● ホンダ フィット アリア (GD6・7・8・9系)

：平成 19 年版 掲載

一部数値に訂正と、車台 No. によって数値が異なる寸法図があります。

ホンダー 90 ページ

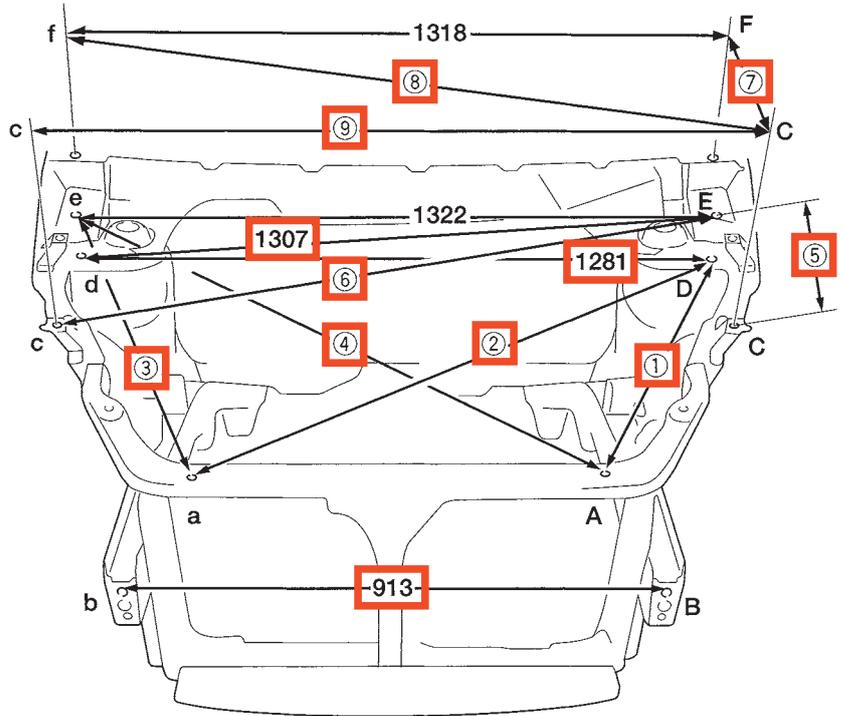
適用型式・号機	GD6-100, 110, 120 GD7-100, 110, 120 GD8-100, 110, 120 GD9-100, 110, 120	GD8-130, 140, 150 GD9-130, 140, 150
①	645	669
②	1123	1137
③	762	786
④	1206	1221
⑤	430	498
⑥	1307	1331
⑦	512	579
⑧	1334	1361
⑨	1151	1151

適用型式・号機
GD6-100, 110, 120 GD7-100, 110, 120 GD8-100, 110, 120 GD9-100, 110, 120

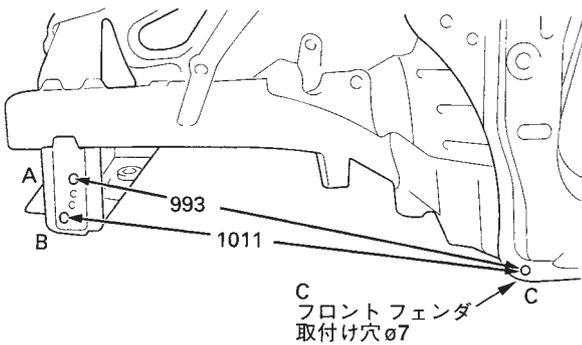
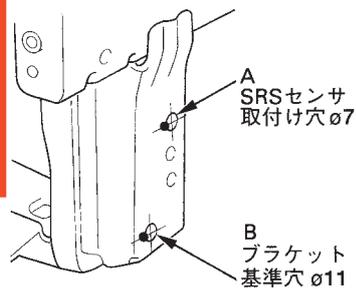
ホンダー 91 ページ

ホンダ - 92 ページ

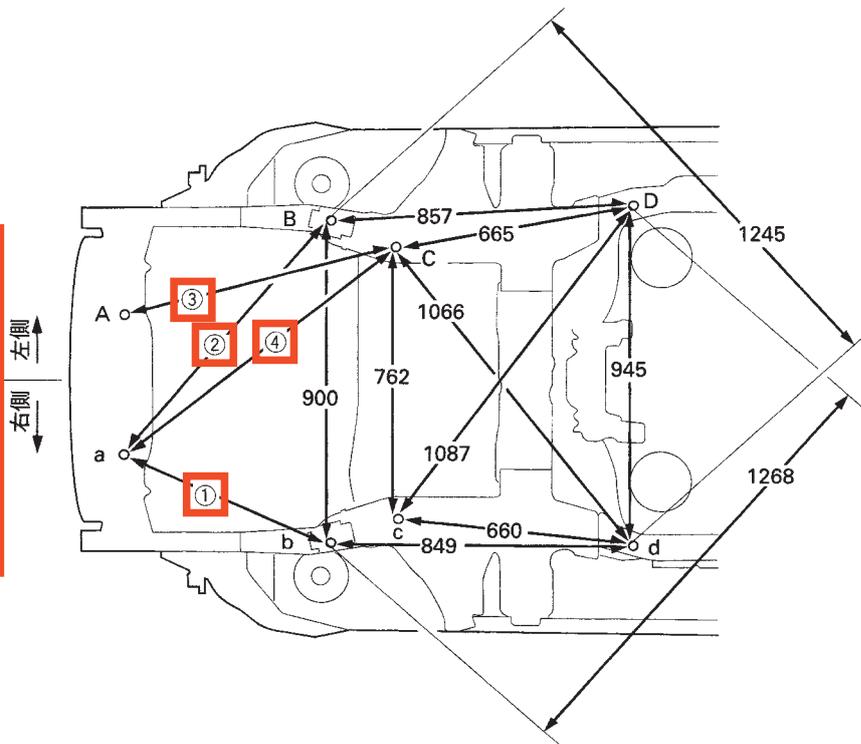
適用型式・号機	GD6-100, 110, 120 GD7-100, 110, 120 GD8-100, 110, 120 GD9-100, 110, 120	GD8-130, 140, 150 GD9-130, 140, 150
①	670	696
②	894	914
③	819	853
④	984	1012

.....
ホンダ - 109 ページ

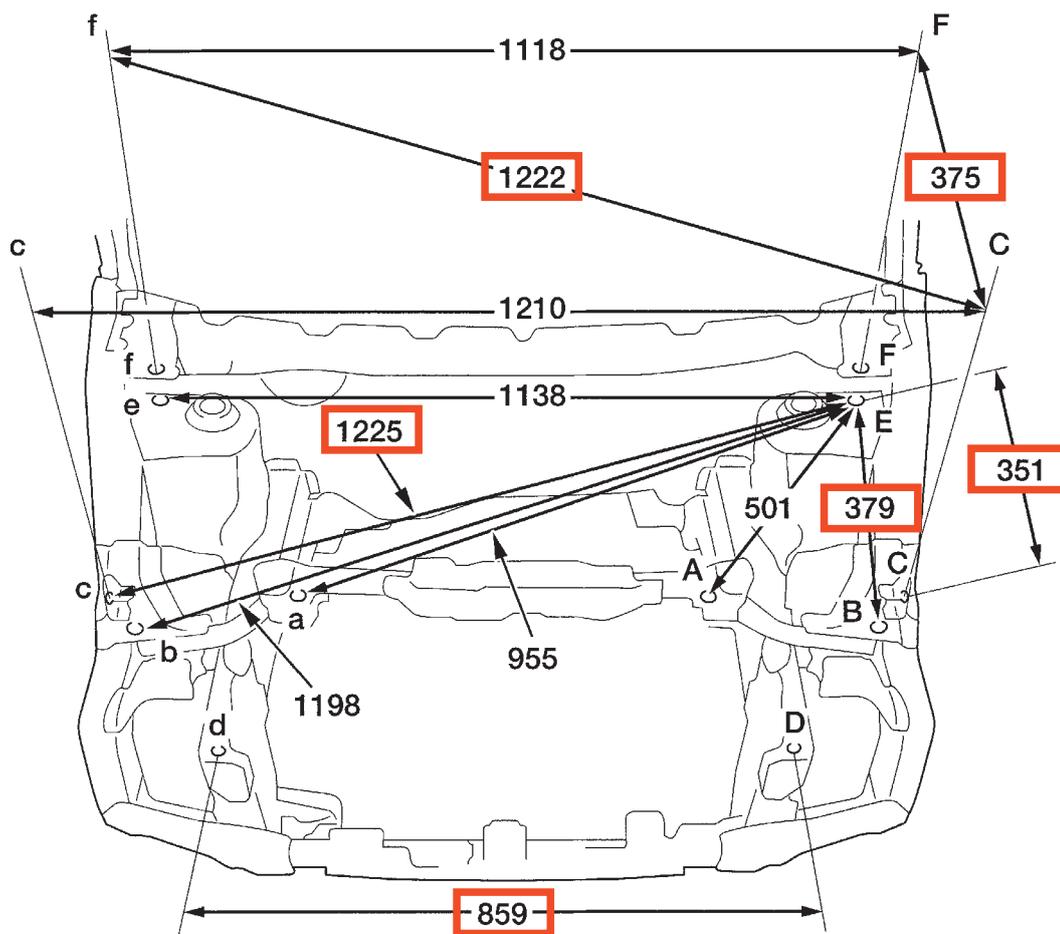
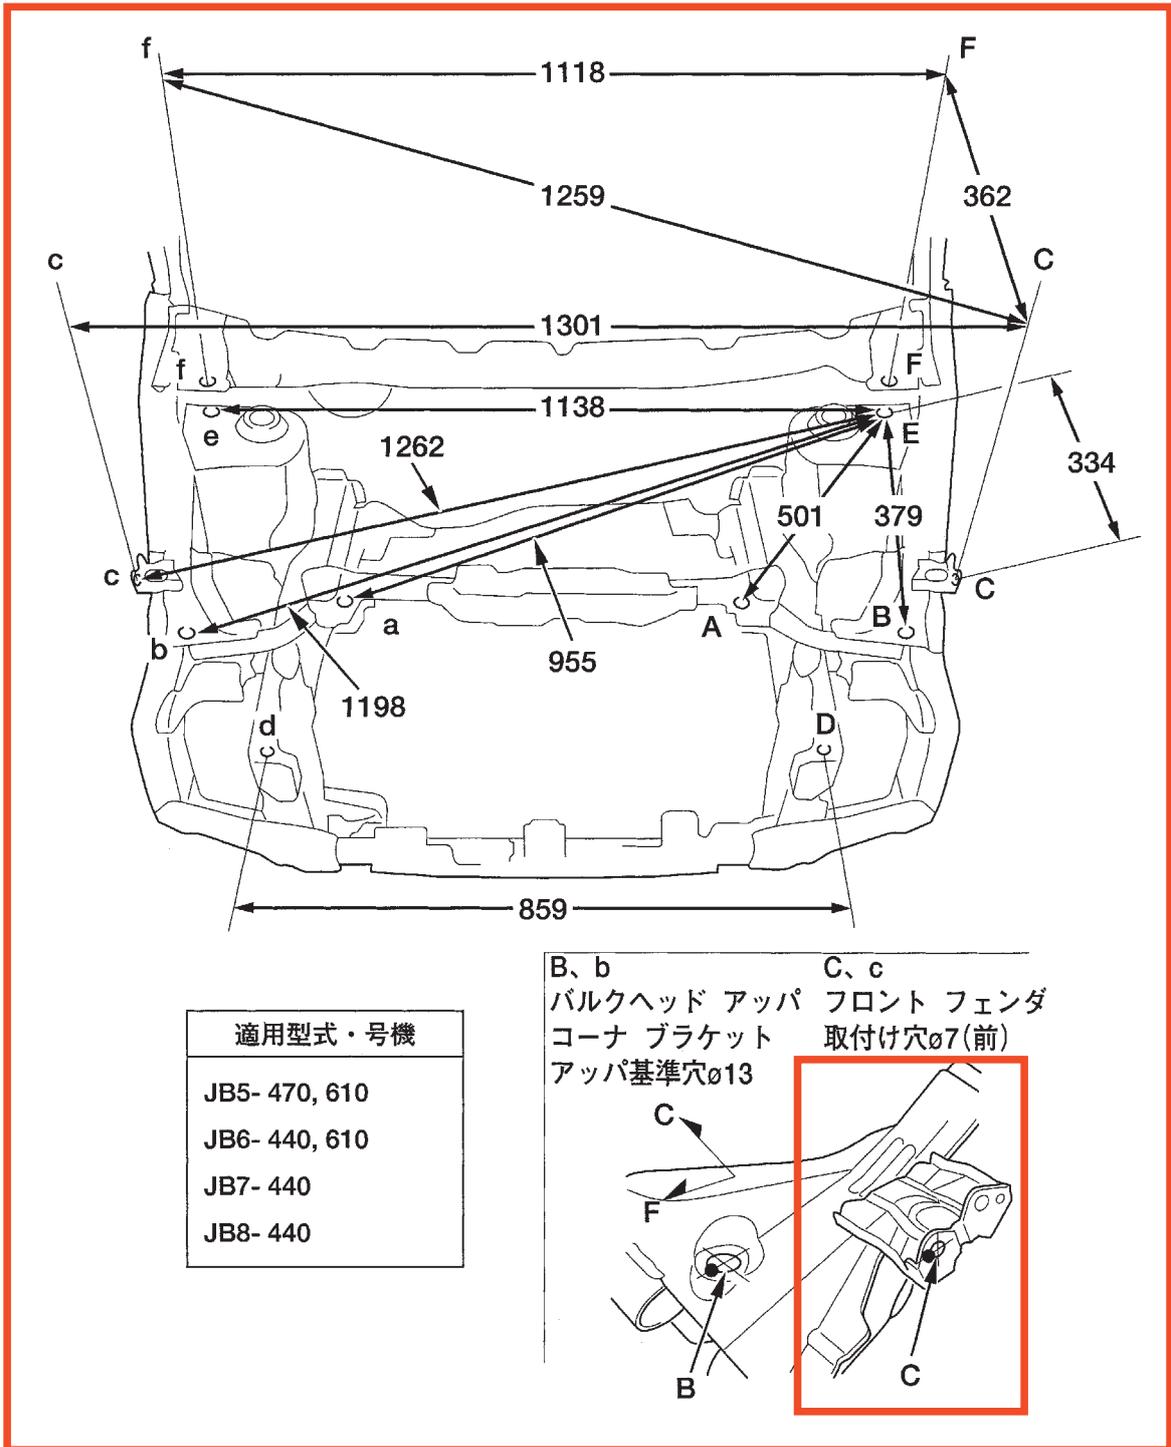
一部数値に訂正と、車台 No. によって数値が異なる寸法図があります。

部が、訂正または変更箇所です。お手持ちの寸法図集を訂正して下さい。

適用型式・号機
JB5- 100, 110, 120, 130, 400, 410, 430, 450, 600, 800, 810, 830
JB6- 100, 110, 120, 130, 400, 410, 420, 430, 600, 800, 810, 830
JB7- 100, 110, 120, 130, 400, 410, 420, 430
JB8- 100, 110, 120, 130, 400, 410, 420, 430
